Oggetto: **[ID: 9667]** - Progetto di innalzamento della quota di coronamento della diga di sopraflutto quale opera di protezione del porto di Varazze - Procedimento di Verifica di assoggettabilità a VIA.

Osservazioni Regione Liguria

S1 - Sezione dell'opera di difesa - SITUAZIONE IN PROGETTO
scala 1:200

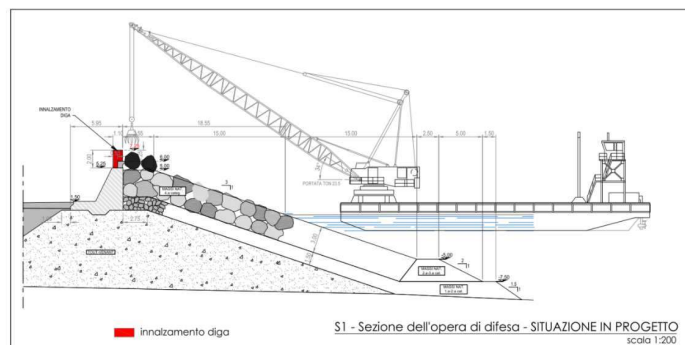
Nella richiesta di integrazioni formulata nel 2020 da Regione Liguria con nota del 17-09-2020 prot. N. 99/2020/295980 sul progetto di innalzamento del muro paraonde veniva specificato che: la parte nuova del muro di coronamento non poteva essere considerata un tutt’uno con il muro originario; dovevano essere attentamente valutate le forze agenti, forze di impatto e di pulsazione, che agiranno sulla parte nuova; che resta scoperta dai massi della mantellata ed esposta direttamente all’energia delle onde. Quindi si riteneva opportuno valutare la possibilità di alzare la quota della berma in massi davanti al muro, al fine di smorzare

Le verifiche condotte sono quelle locali del muro nello stato di fatto e di progetto, non tenendo conto dell'apporto dei nuovi massi sulla berma della scogliera, considerando il collegamento tra il muro nuovo e quello esistente con barre in aderenza migliorata FeB44k, considerando le spinte dinamiche dell'onda incidente ricavate dal diagramma di Iribarren per altezza d'onda paria 6.5 metri. Nelle verifiche a stabilità a globale invece il valore dell'altezza d'onda di progetto considerata è pari a 5.11 metri. Le verifiche effettuate in questo modo vengono soddisfatte.

Conclusioni: Per quanto riguarda gli aspetti tecnici e si precisa che il posizionamento di due file di massi di IV categoria sulla berma dell'attuale scogliera davanti al previsto innalzamento del muro paraonde risponde in parte alle indicazioni richieste nell'ambito della procedura svolta nel 2020/2021, tuttavia la relazione relativa agli approfondimenti idraulico marittimi non è a firma di un ingegnere abilitato.

Per quanto riguarda le verifiche strutturali viene fatto riferimento ad altezze d'onda a partire da 5.11 metri e rispetto a quanto già presentato nel 2020 non vi sono approfondimenti di alcun tipo, né riferendo ad altre altezze d'onda né alla mareggiata del 2018.

Per le verifiche di ancoraggio del muro all'esistente ci si affida al fissaggio delle armature del nuovo blocco di muro nell'esistente con apposite resine bicomponenti. Le verifiche fornite dalla casa produttrice, per una stima di vita utile pari a 50 anni, vengono soddisfatte. Tale fissaggio avrà una certa garanzia di durata nel tempo, quindi occorrerà prevedere prove e verifiche dello stato della giuntura a cadenze stabilite nel tempo.

- La soluzione progettuale di non modificare la sezione della diga nel suo complesso, tranne l'aggiunta di massi sulla sommità e l'innalzamento del muro paraonde, deve essere supportata da calcoli idraulici e verifiche della sezione della diga anche con valori di onda paragonabili alla mareggiata del 2018.
- Da tali valutazioni idraulico marittime, contestuali a quelle di stabilità strutturale del muro, dovrà discendere la valutazione accurata della quota dell'innalzamento che nel caso in esame è la massima compatibile;
- Tutte le relazioni e valutazioni suddette dovranno essere firmate da un ingegnere abilitato.

In risposta a tale indicazione nel progetto in esame sono state aggiunte due file di massi di IV categoria sulla berma sommitale della scogliera davanti al nuovo innalzamento del muro.
